# 小谷村通学路における対策箇所図

① 県道千国北城線 梅池高原駐車場 ロータリー周辺

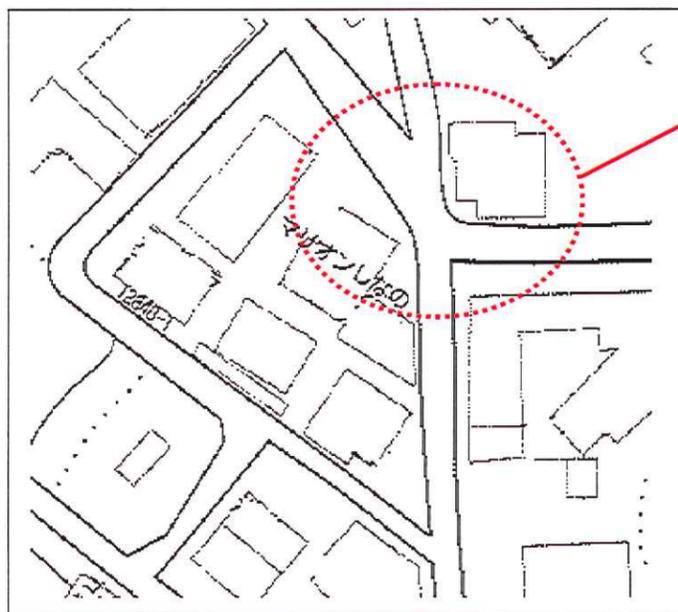
・変則ロータリーのためバス、一般車両、駐車場利用者が入り混じる。観光地のため県外車も多い。車の優先方向が分かりにくいので、歩行者が通行しにくい。

県道千国北城線 梅池会館前に横断歩道の設置要望。

村道梅池中央線「スクリーン403」前にある「停止線」付近に「止まれ」の看板設置要望。

② 県道千国北城線 マリオンシナノ前交差点

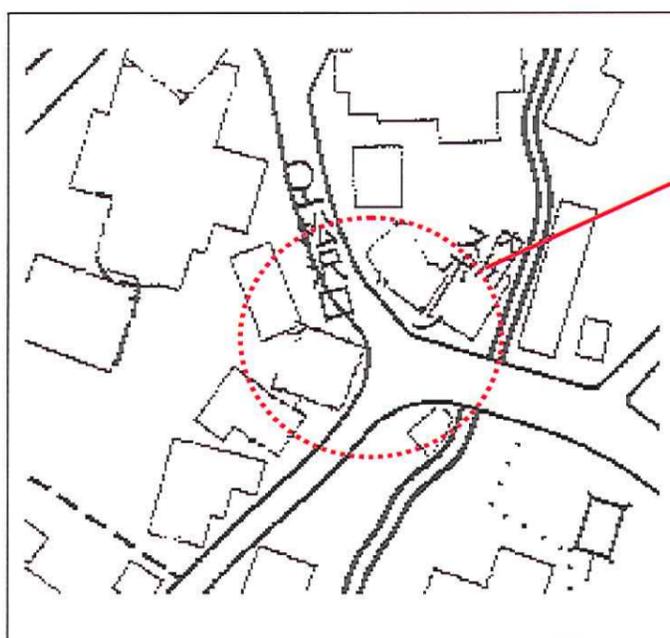
・多方向から来る車が見えにくい。

設置してあるカーブミラーを大きくできるか検討。

村道梅池旅館区線に横断歩道の設置要望。
